Objet : BRUXELLES. Rue Belliard, 5-7 / Rue du Commerce, 46.

Demande de permis portant sur la démolition et la reconstruction d'un immeuble de bureaux

Avis de la CRMS

© Jaspers-Eyers Architecten, OFFICE Kersten Geers David Van Severen, 2019

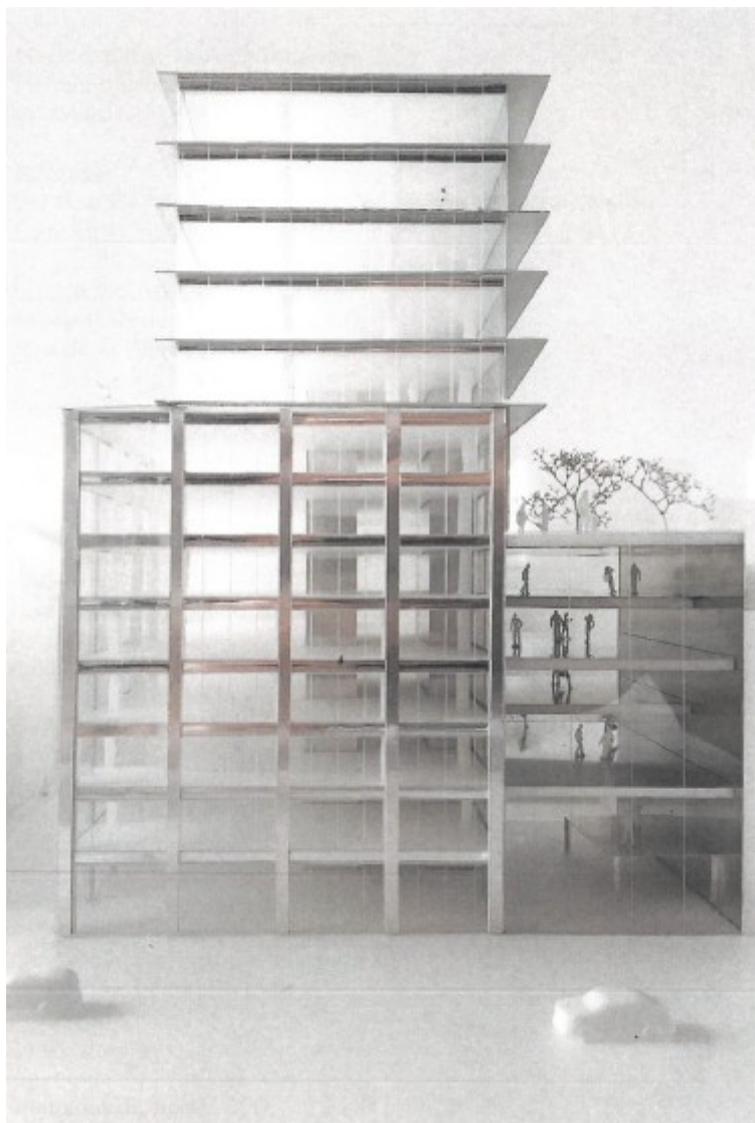
Cela étant dit, la CRMS approuve le parti architectural et volumétrique du projet qui améliorent en effet l'articulation avec la maison classée et allègent quelque peu l'aspect visuel de cet angle rue Belliard / rue du Commerce. Elle demande par contre que **le nouveau projet ne dépasse pas en hauteur l'immeuble existant**, pour éviter une surenchère des gabarits qui accompagne généralement chaque opération de rénovation ou de démolition / reconstruction dans le quartier européen.
